**INFORME Y PROPUESTA DE LA MODIFICACIÓN DEL  
CONTRATO Nº180/2021 PROYECTO Y OBRAS DE LA  
AMPLIACIÓN DE LA E.D.A.R. TITULCIA**

**MODIFICACIÓN 2**

**INFORME DE REVISIÓN DE PROPUESTA DE ACTA DE PRECIOS  
CONTRADICTORIOS MOD02PC021 A MOD02PC023 DEL CONTRATO N.º  
180.2021 «PROYECTO Y OBRA DE AMPLIACIÓN EDAR TITULCIA».**

### 1 Planta General Pliego

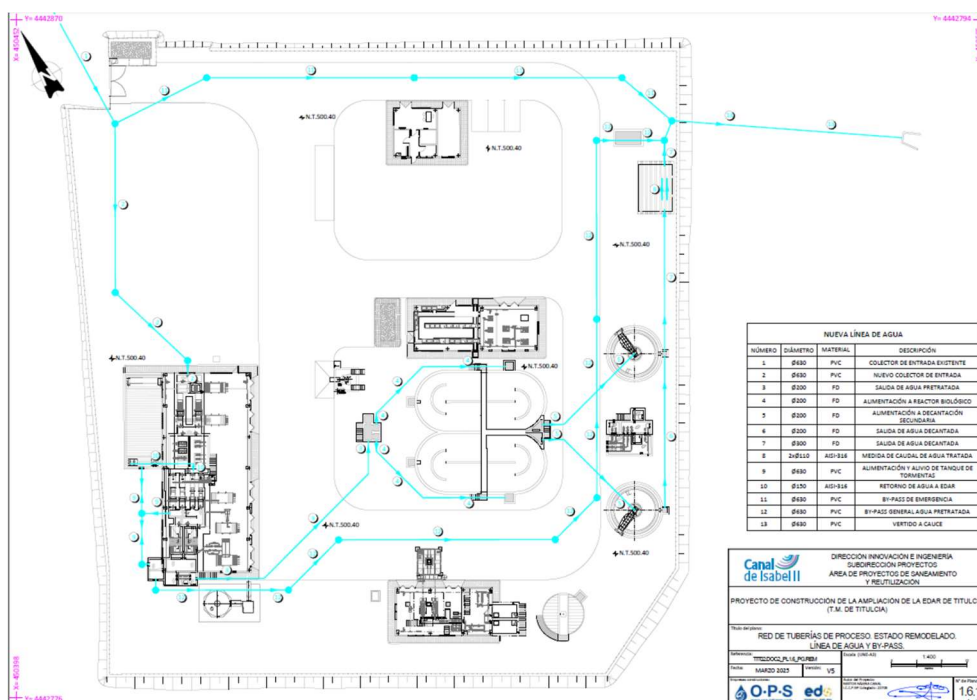
La solución presentada en el proyecto de licitación planteaba una modificación significativa del edificio de pretratamiento y tanque de tormentas, respecto a la indicada en el Pliego, tanto en su ubicación como en cuanto a la disposición del tanque de tormentas.

Es las siguientes plantas generales se muestran las disposiciones del Pliego y del Proyecto de Construcción:

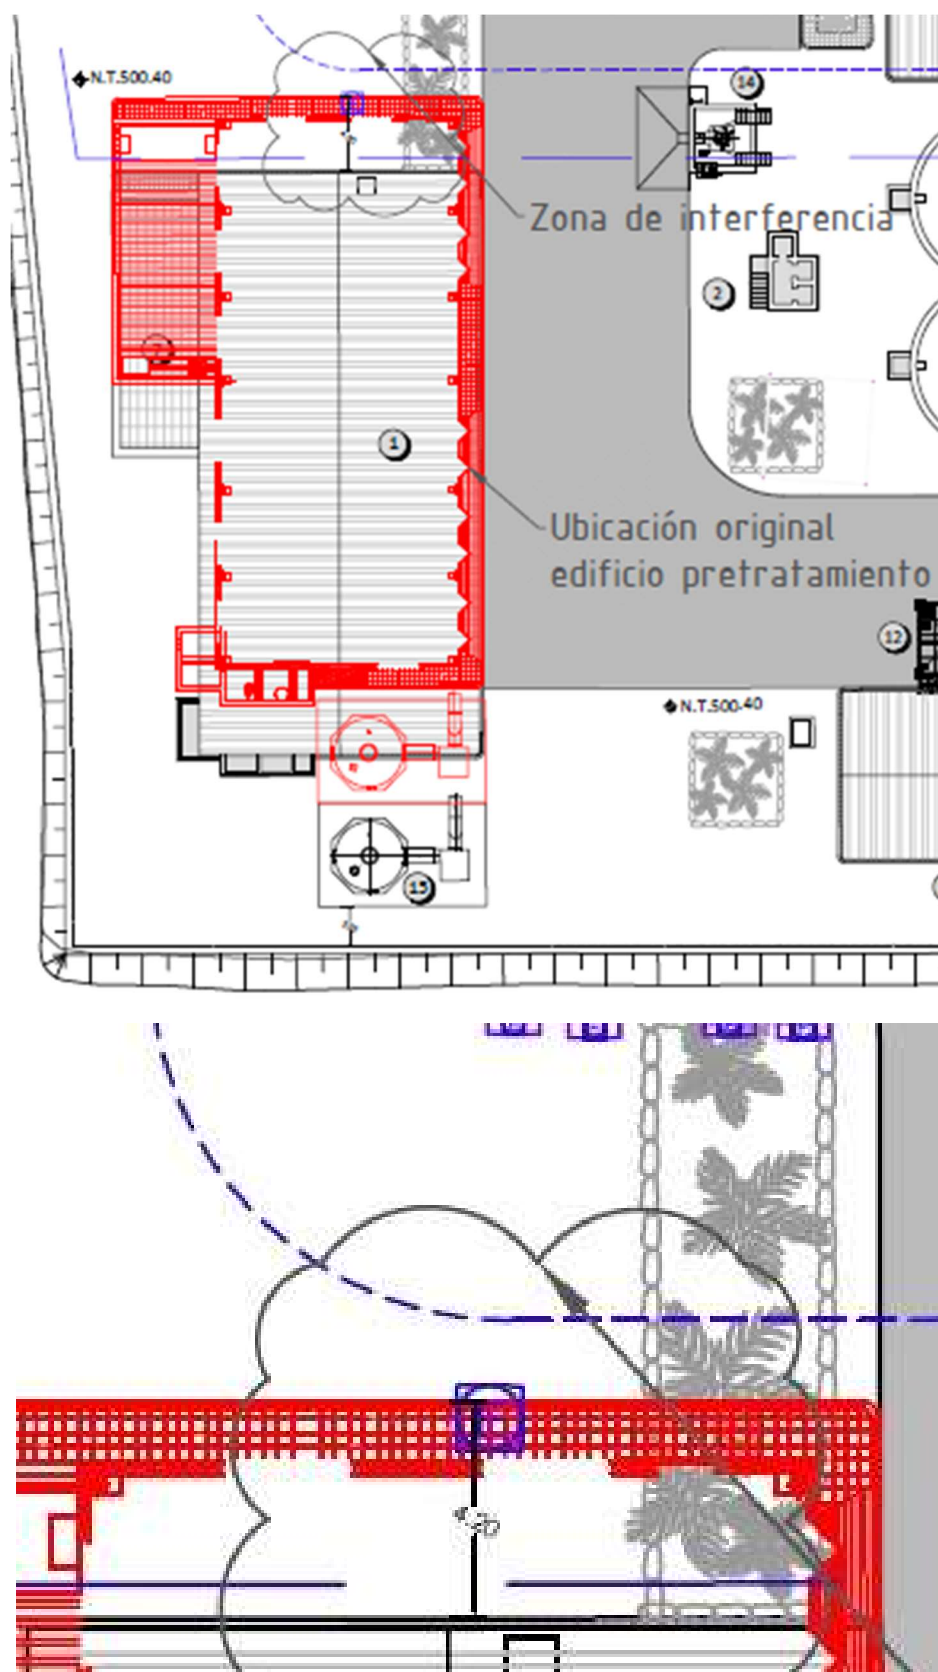
El replanteo en obra del proyecto de construcción, concretamente de la arqueta eléctrica de alimentación al CT, indica que la ejecución de los pilotes necesarios para la cimentación de estos elementos podría afectar a esta arqueta.

Para evitar esta posible afección se hace necesario plantear el desplazamiento de el edificio hacia el sur respecto de la ubicación contemplada en el proyecto de construcción.

Este desplazamiento hacia el Sur, para evitar la afección, se ve limitado por la necesidad de mantener el retranqueo requerido por las normas con el límite de la parcela, que se cierra hacia el interior por el sur, por lo que se ha limitado a 4,20 metros en dirección Sur, que es una distancia suficiente para asegurar la no afección a la arqueta.

Este desplazamiento se realiza para tal y como se refleja en la figura siguiente (en rojo: ubicación de proyecto de licitación; en negro modificación planteada; en azul arqueta eléctrica existente):
